CORRECCIÓN DE ERRORES MATERIALES DE LA ORDENACIÓN PORMENORIZADA DEL PLAN GENERAL DE ORDENACIÓN URBANÍSTICA DE MÁLAGA

NOVIEMBRE 2012

CORRECCIONES DE ERRORES MATERIALES DEL PGOU
Noviembre 2012

DOCUMENTO ACTUAL

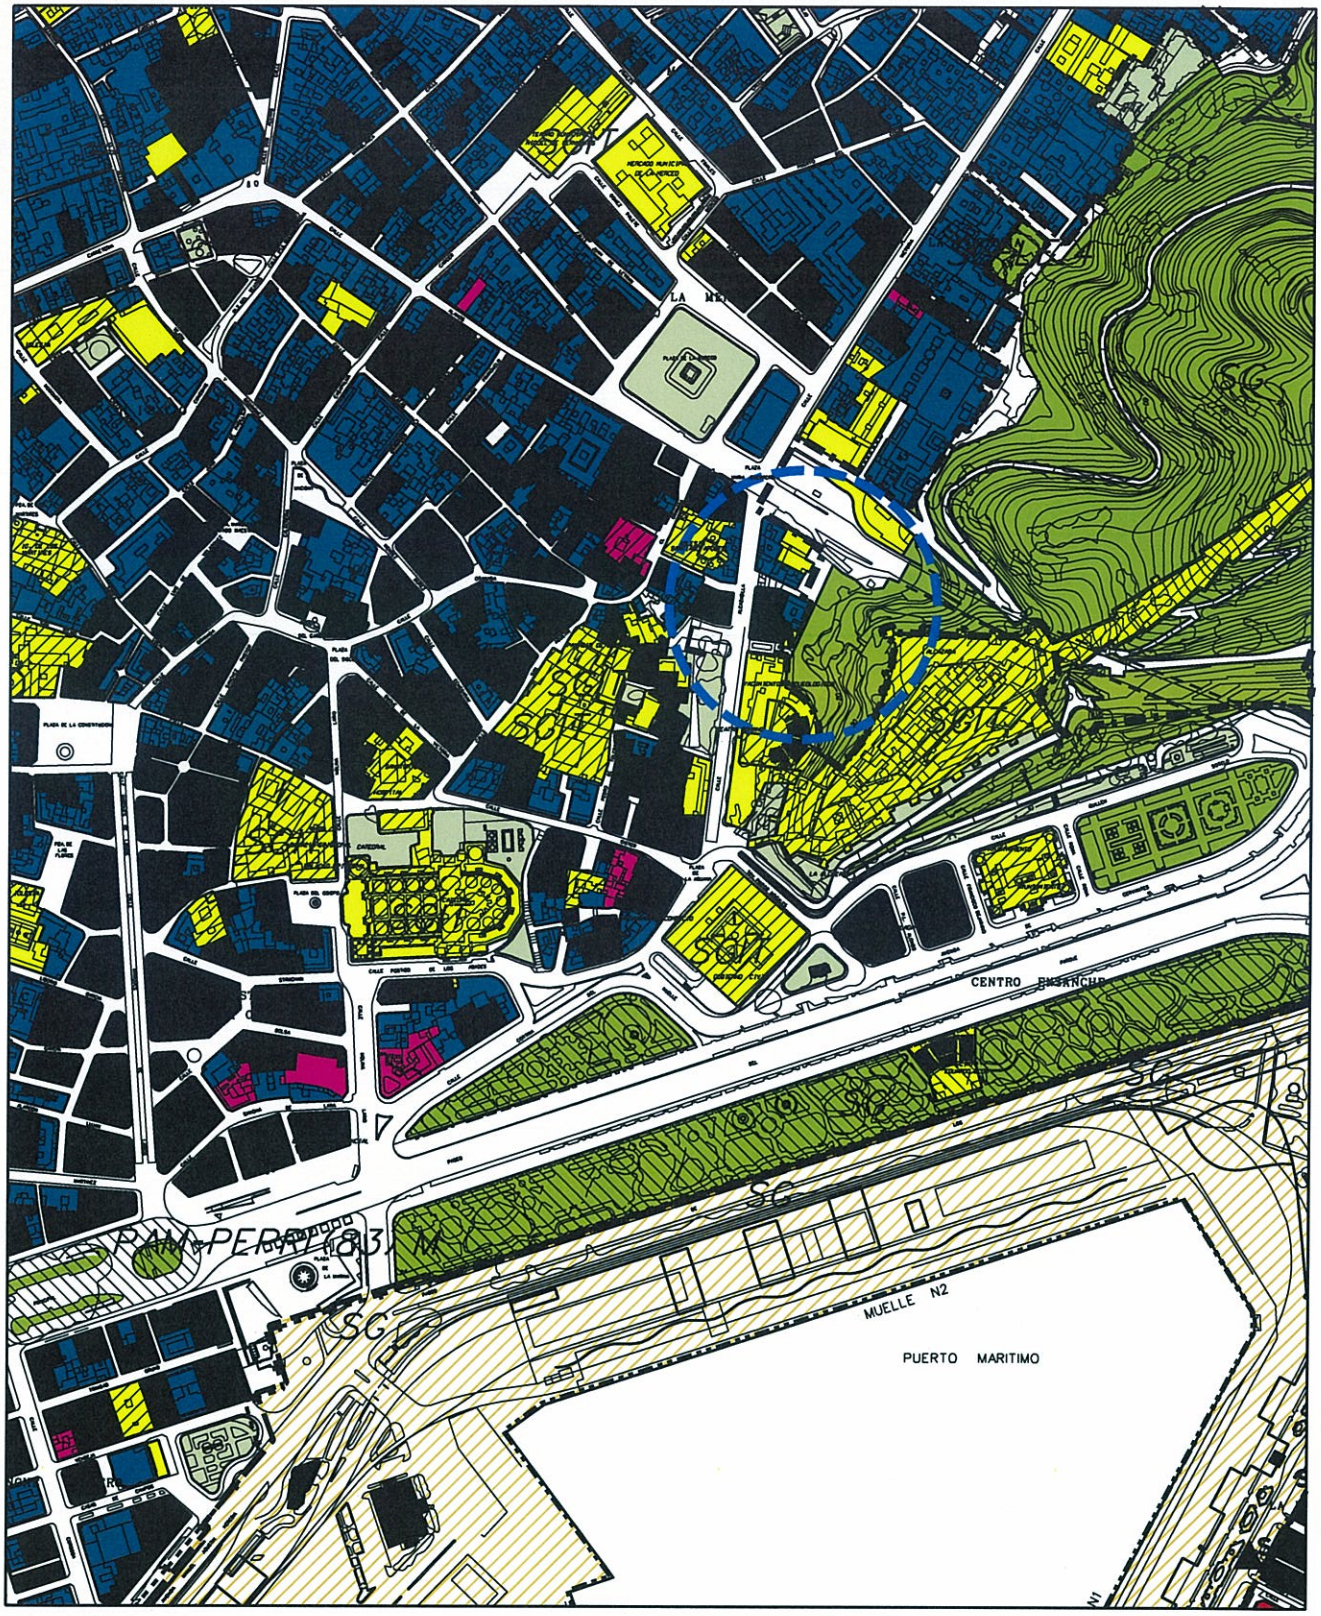
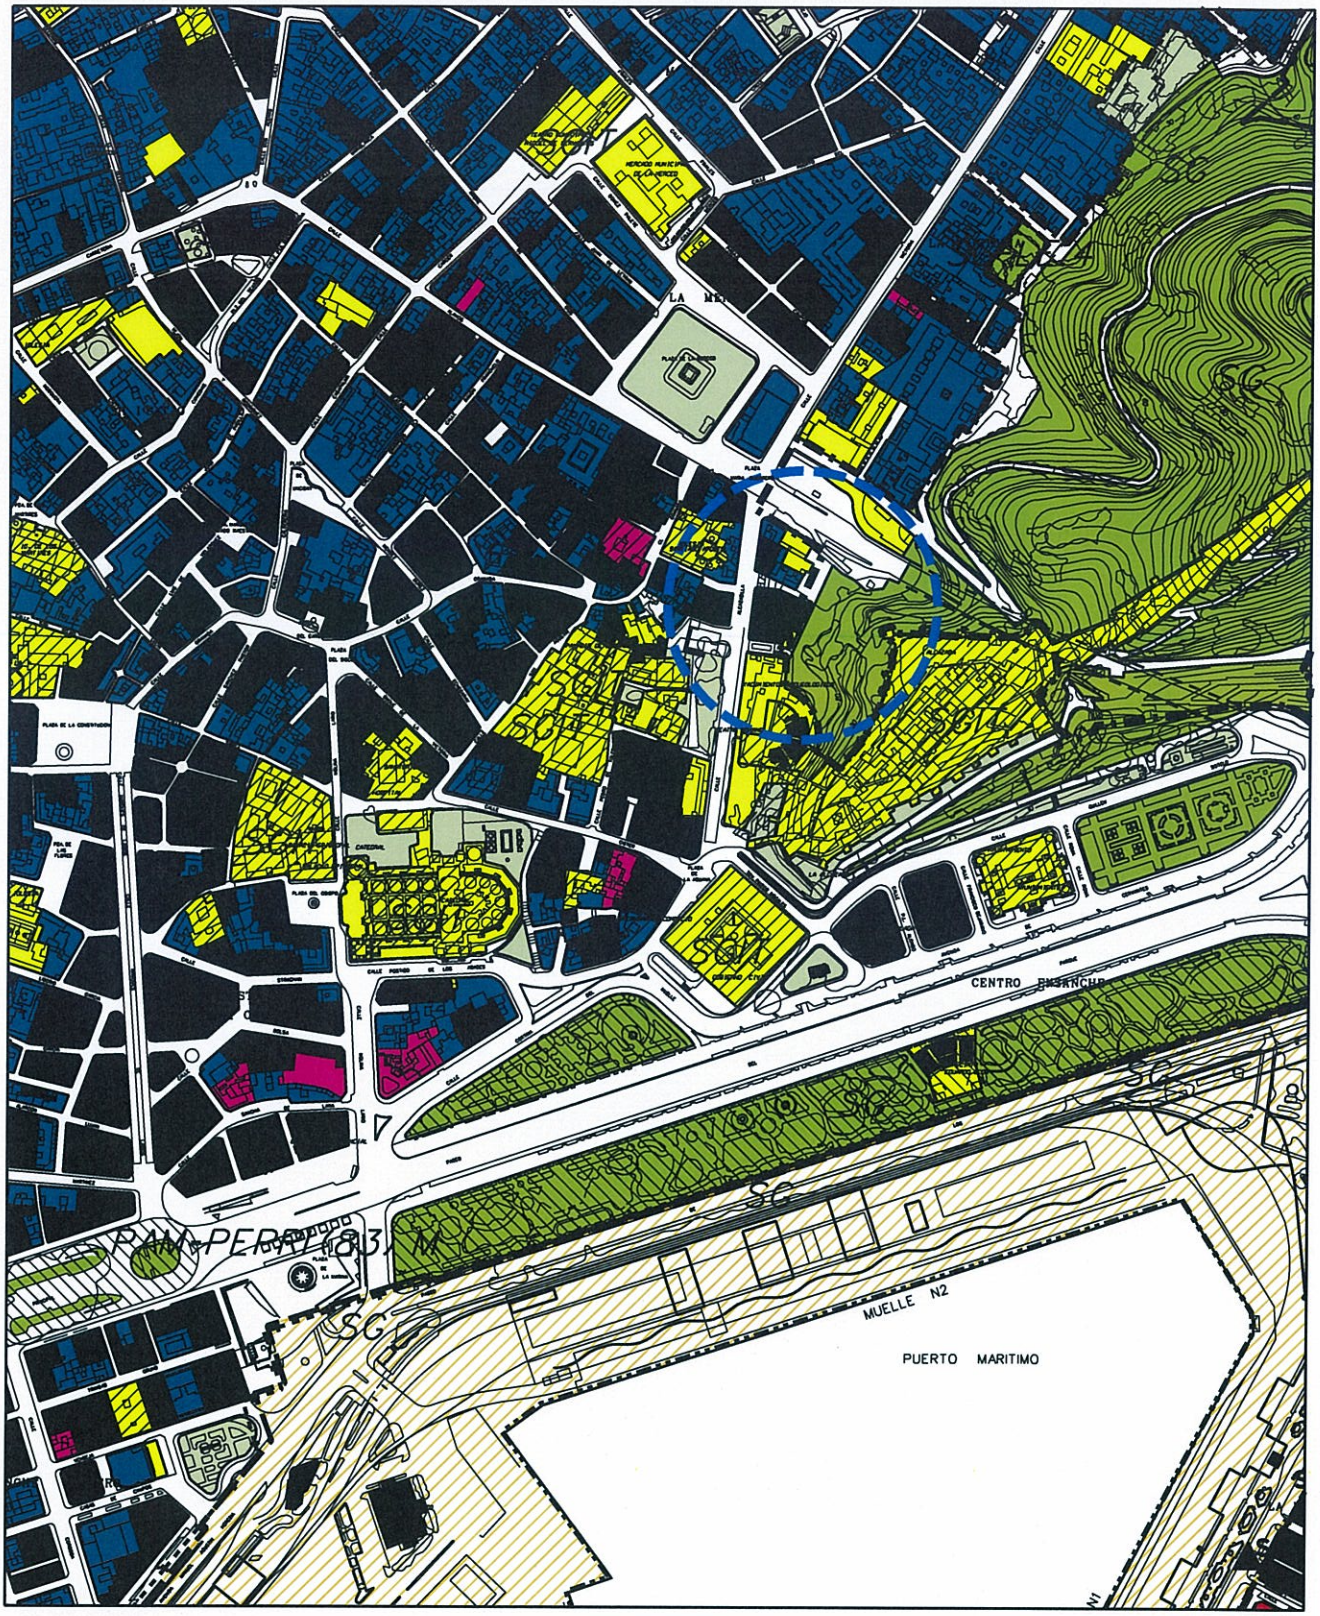
Se ha representado por error superficie correspondiente a patio trasero de edificio residencial como equipamiento.

DOCUMENTO ACTUAL

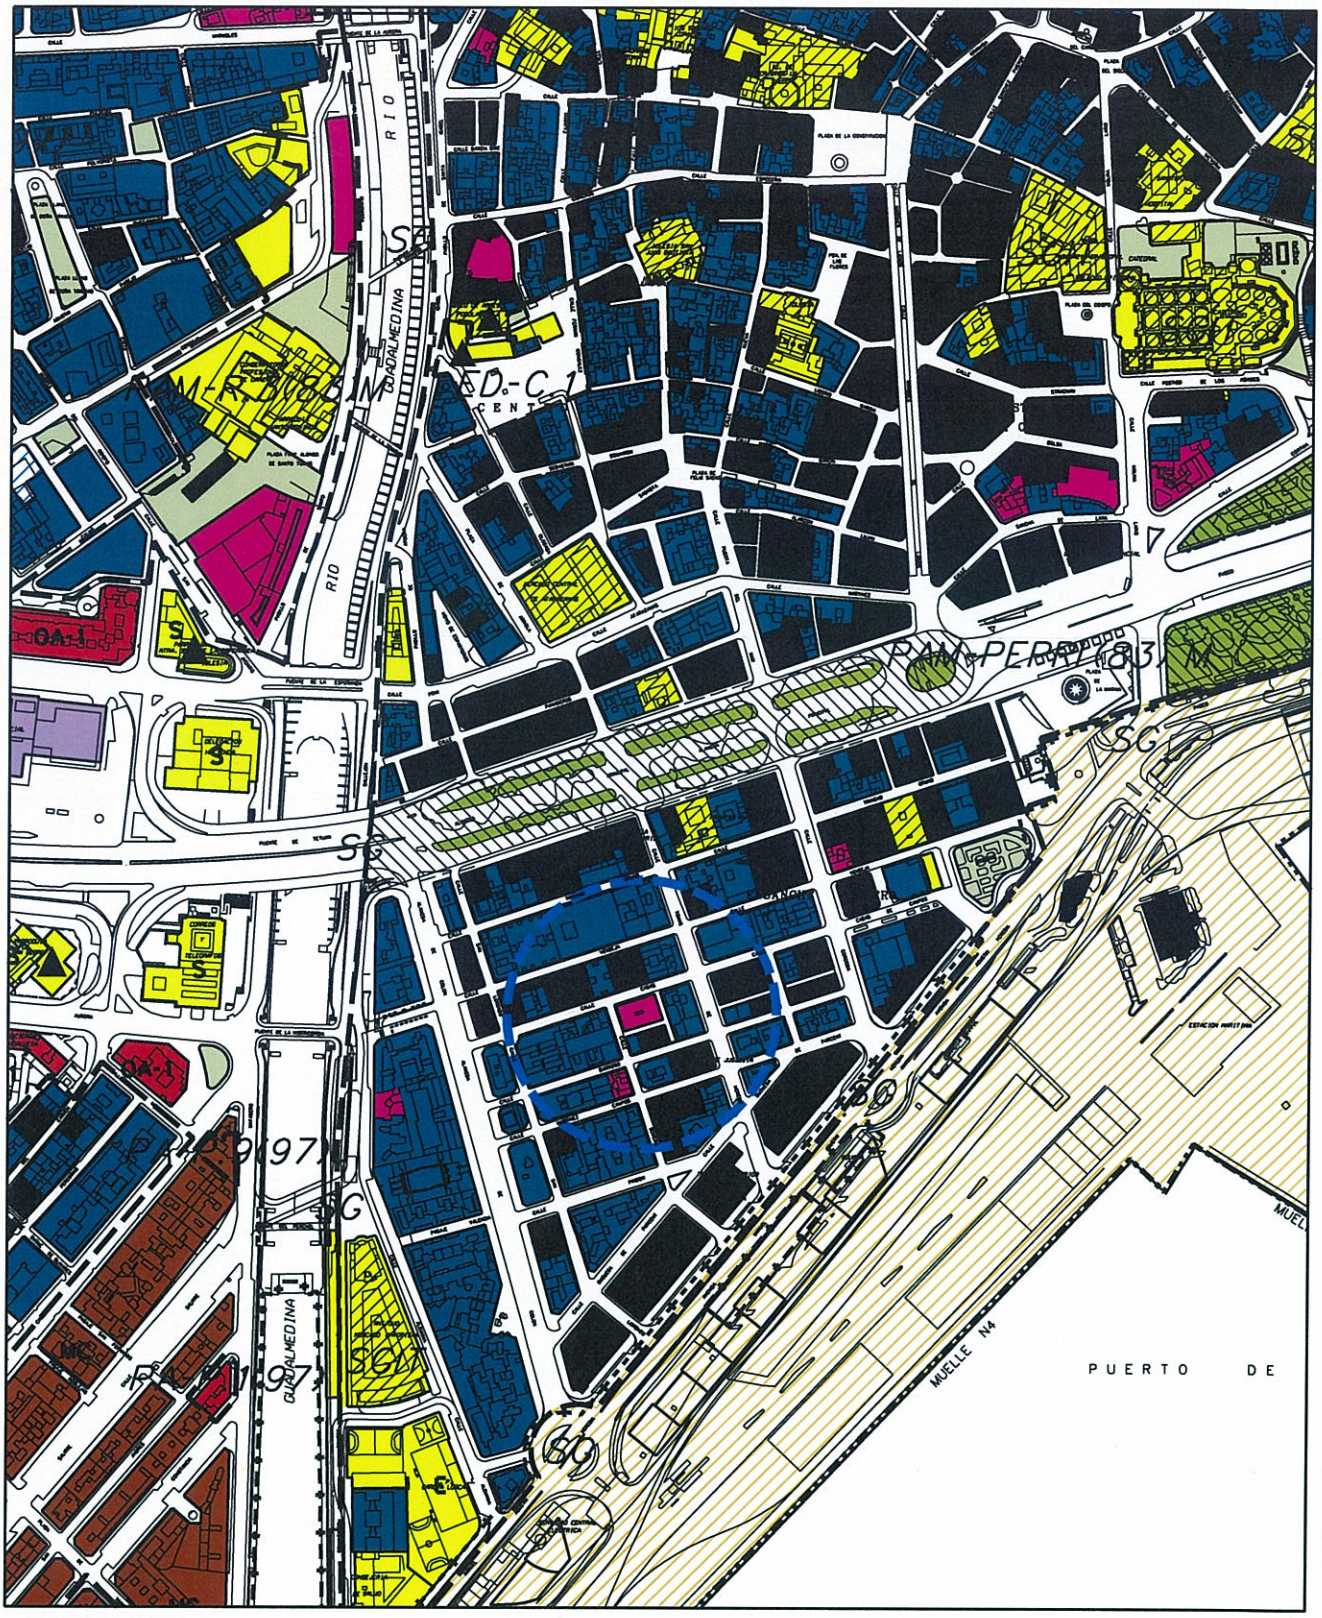
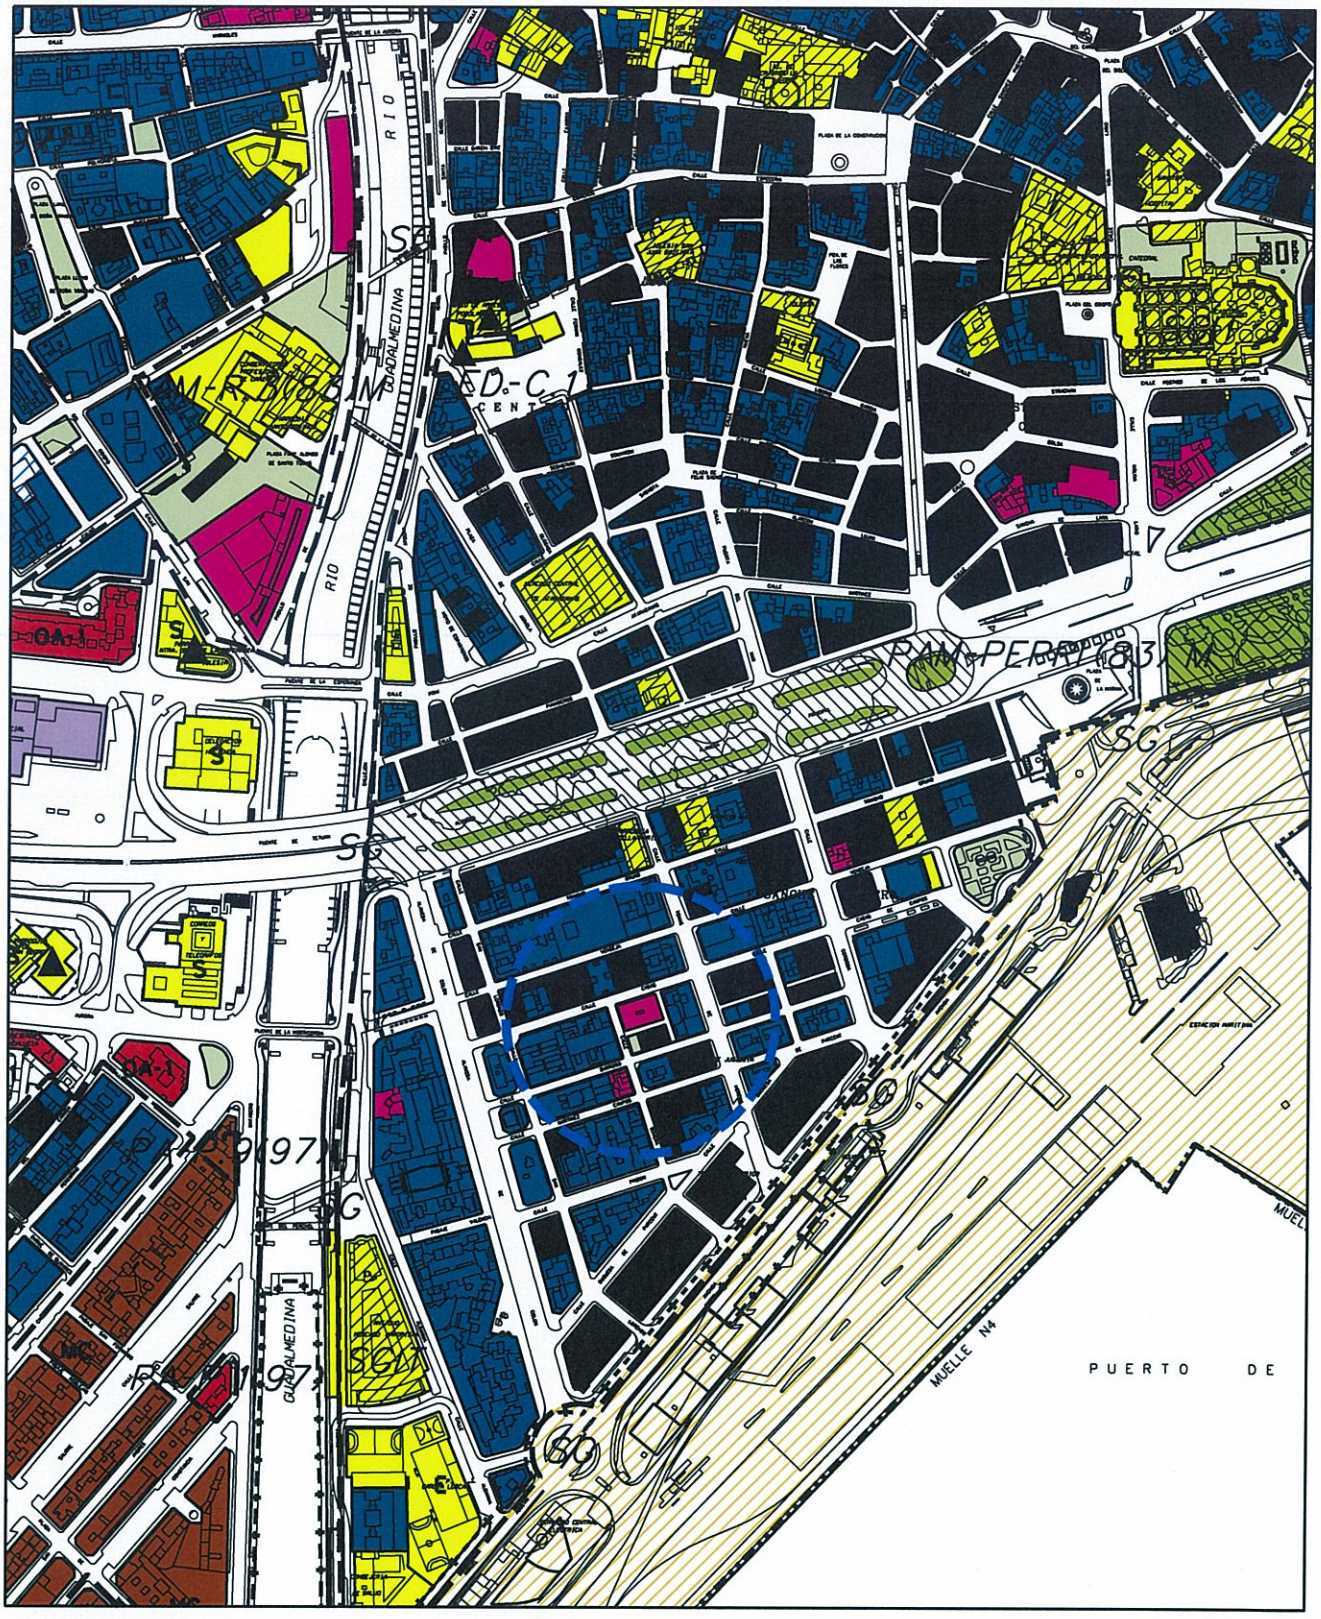
Se ha suprimido por error en la documentación del PGOU una zona libre C/ Barroso. Prevista en el PEPRI original. Se corrige volviéndola a introducir.
